Zienswijzennota bij

**Omgevingsvergunning voor het vergroten van de
woning Rott 53**
(HZ_WABO-2018-0002 / NL.IMRO.0981.OVRott53)

1.4. LIJST VAN AMBTELIJKE WIJZIGINGEN

Belemmering alpha bij badkamerraam van Rott 51 tgv aanbouw Rott 53

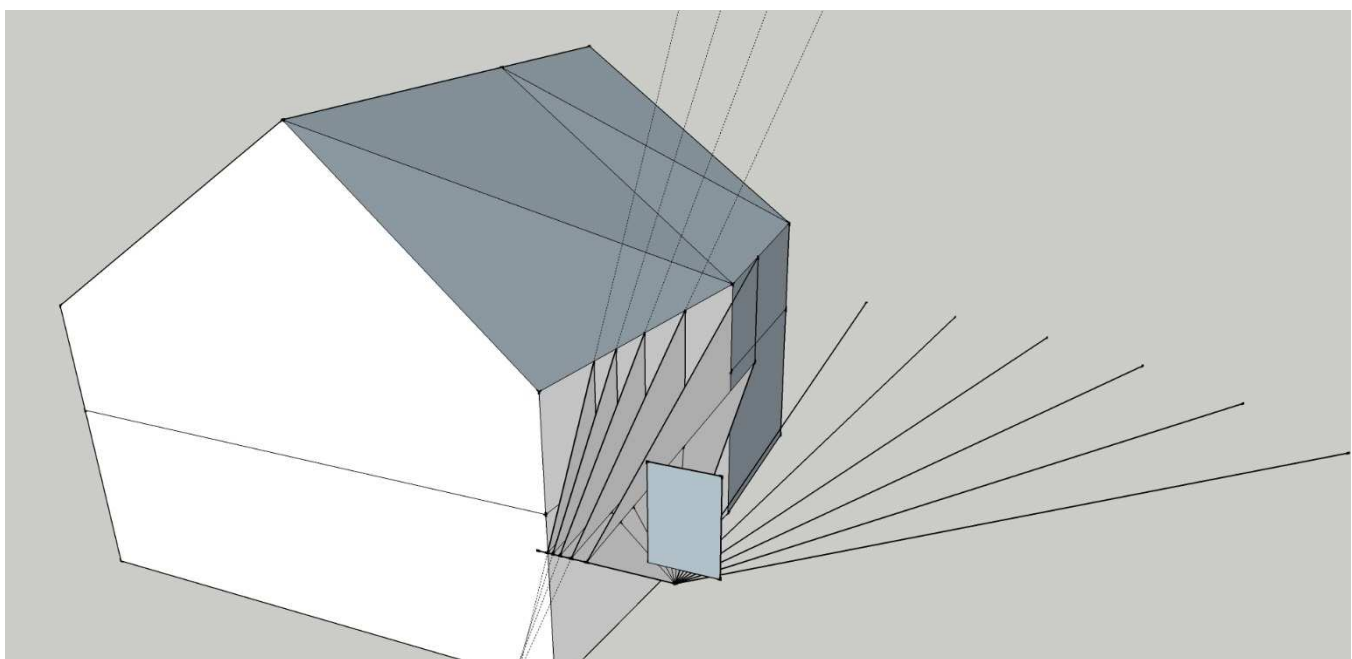
Voor het badkamerraam is de daadwerkelijke belemmeringshoek bepaald ten gevolge van de geplande aanbouw van het Rott 53. Berekening wijst uit dat bij het badkamerraam sprake is van een belemmeringshoek α van 31° hetgeen resulteert in een verlies van daglicht van 27% (correctiefactor is 0,73).
